改善箇所説明図

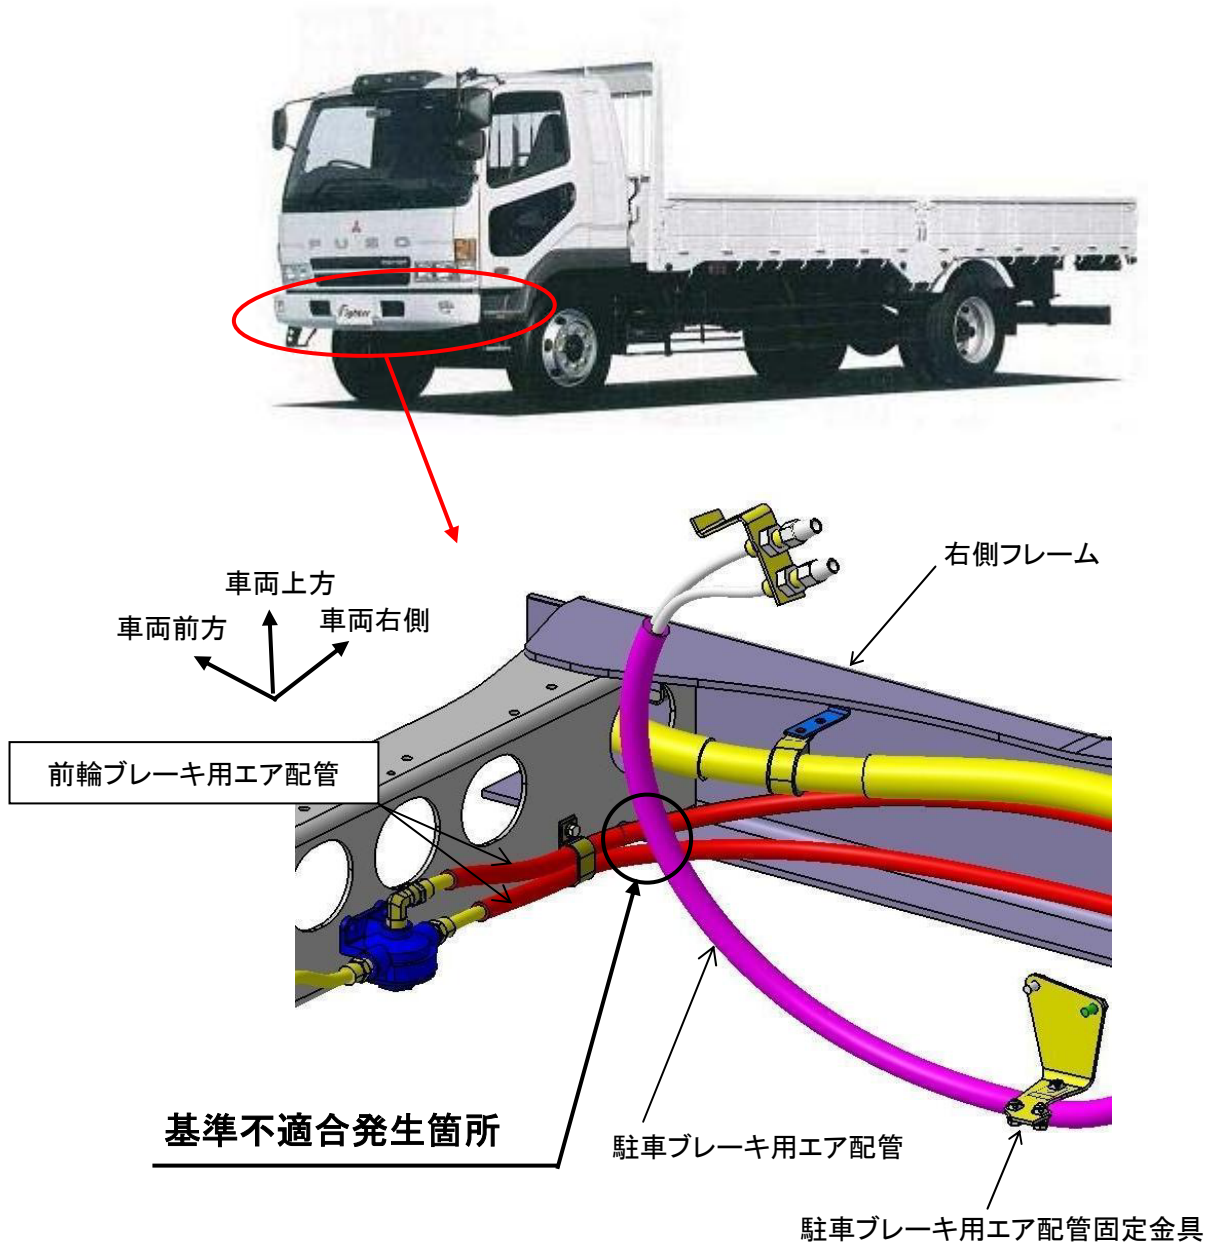
前輪ブレーキ用エア配管と駐車ブレーキ用エア配管との隙間が不足しているため、干渉するものがある。そのため、そのままの状態で使用を続けると、走行中の振動等により前輪ブレーキ用エア配管が摩耗し、最悪の場合、エアが漏れて制動力が低下するおそれがある。

全車両、前輪ブレーキ用エア配管を対策品と交換する。また、駐車ブレーキ用エア配管に損傷がある場合は、新品と交換する。
